**Rapport de l'inspection des installations classées**  
Visite d'inspection du 14 février 2025

**Carrières Morin**

Le présent rapport rend compte de l'inspection réalisée le 14 février 2025 dans l'établissement Carrières Morin implanté lieu-dit « Les Boires de Ribon » 86220 Port-de-Piles. L'inspection a été annoncée le 20 février 2024. Cette partie « Contexte et constats » est publiée sur le site internet Géorisques (<https://www.georisques.gouv.fr/>).

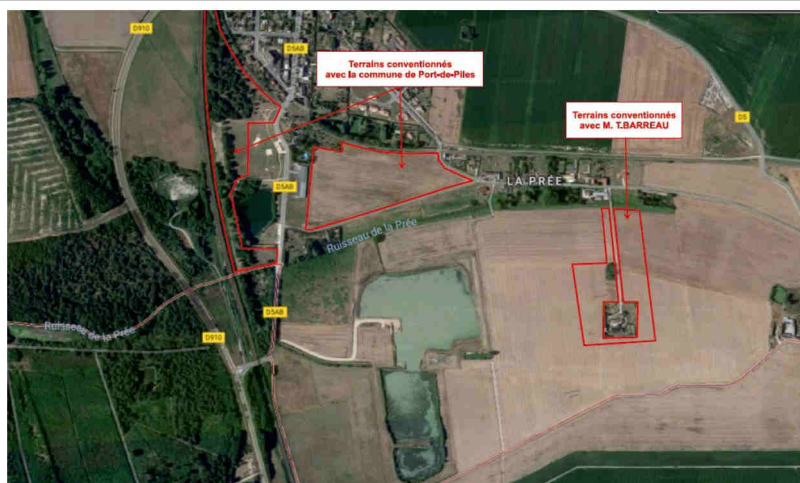
L'exploitant indique que suite à la reprise de la carrière, il a été constaté que les mesures de compensation au droit des parcelles représentées ci-dessus n'étaient pas satisfaisantes. Il a donc été mis fin aux conventions avec les propriétaires/exploitant des terrains concernés. Des réflexions sont en cours afin de conventionner sur de nouvelles parcelles dans l'optique de compenser les atteintes aux espèces et aux habitats d'espèces protégées.

**Demande à formuler à l'exploitant à la suite du constat :**

Transmettre les justificatifs (plan de gestion, conventions, etc.) relatifs à la contractualisation avec des prioritaires fonciers dans le cadre de la compensation prévue.
